## Rapport de contrôle d'installations électriques à basse et à très basse tension

RÉF. 95/2024/82329/D01:2

**AGENT VISITEUR** Youri Saweryniuk  
**TYPE DE CONTRÔLE** Visite de contrôle vente ancienne installation (8.4.2.)

## CONCLUSION : NON CONFORME

### Croquis de position élémentaire et descriptif sommaire des tableaux

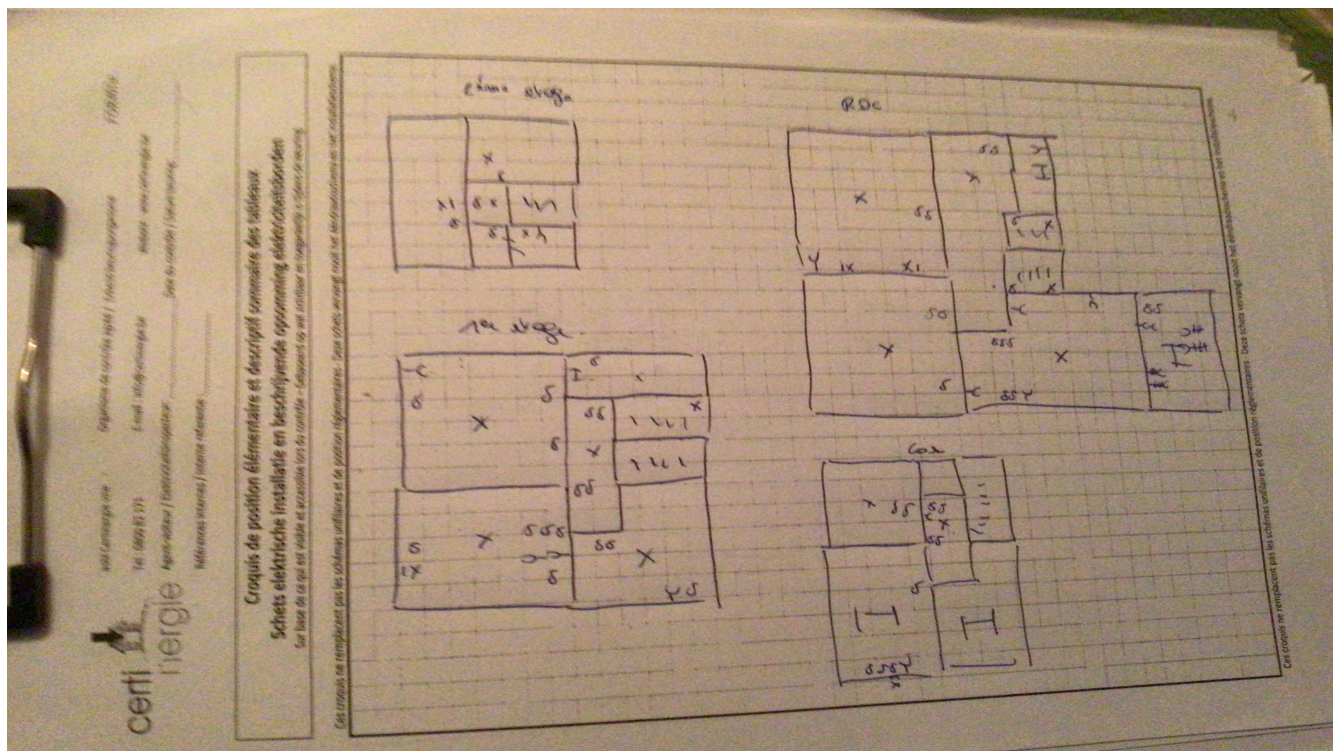
Conformité schéma(s) unifilaire(s) et plan(s) de position					Pas OK	Nombre de tableaux		3	Nombre de circuits		5+5+2
Circuits	4x D16A II	2x D16A III	1x D25A III	2x MJ20A II	1x MJ10A II	1x F10A II	1x D20A II				
Protection	16A, 3kA	16A, 3kA	25A, 3kA	20A, 3kA	10A, ?kA	10A, ?kA	20A, 3kA				
Section (mm² )	1,5-2,5	2,5	4	2,5	1,5	1,5	2,5				
Conclusion	OK	OK	OK	OK	Pas OK	Pas Ok	OK

- Les schémas unifilaires et/ou plans de position ne sont pas présents. - 3.1.2.;6.4.6.;6.5.7.;9.1.2.
- Il manque des obturateurs dans le tableau électrique. - 4.2.2.1.;4.2.2.3.
